女川原子力発電所2号炉の 特重施設の設置に関する審査概要 (公開用)

令和5年8月23日

原子力規制庁

女川2号炉の原子炉格納容器の過圧破損防止機能

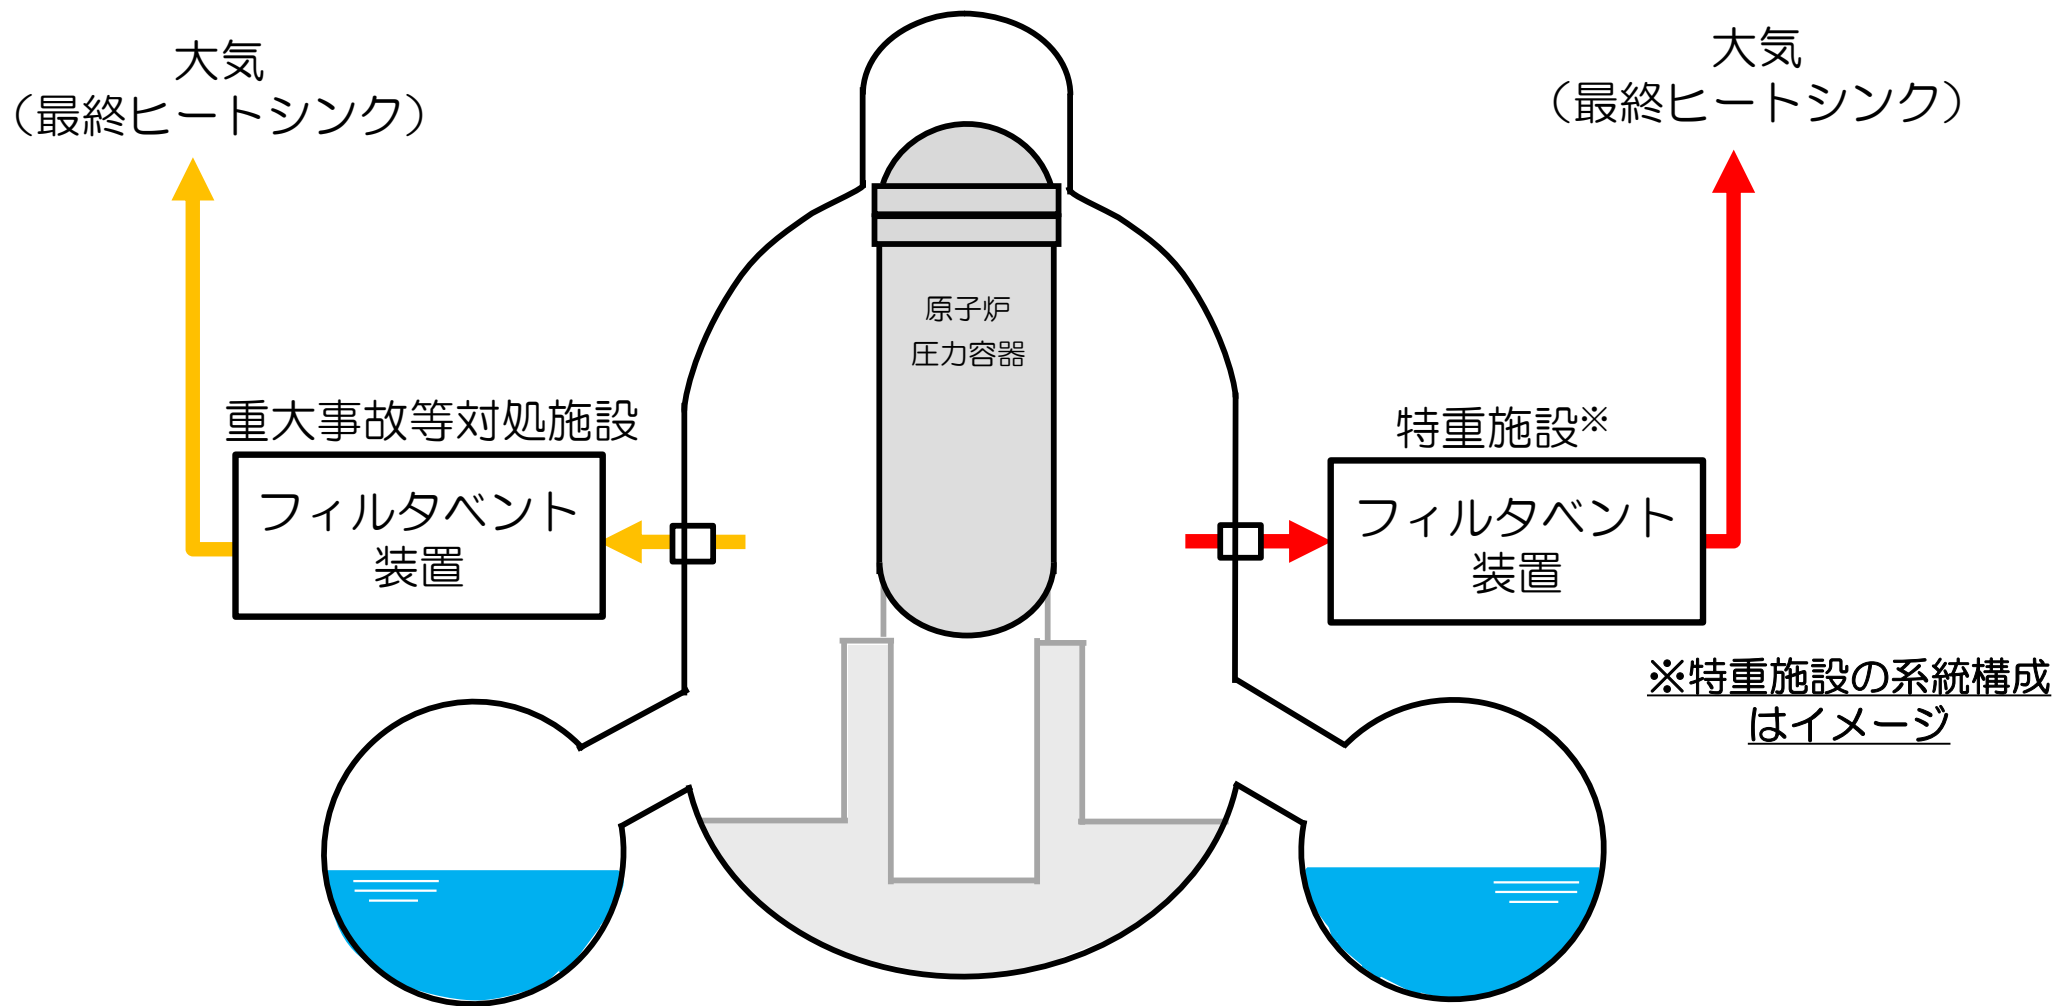
- 原子炉格納容器の過圧破損防止機能については、重大事故等対処施設のフィルタベント装置に加え、大型航空機の衝突に対して機能維持するフィルタベント装置を設置する。
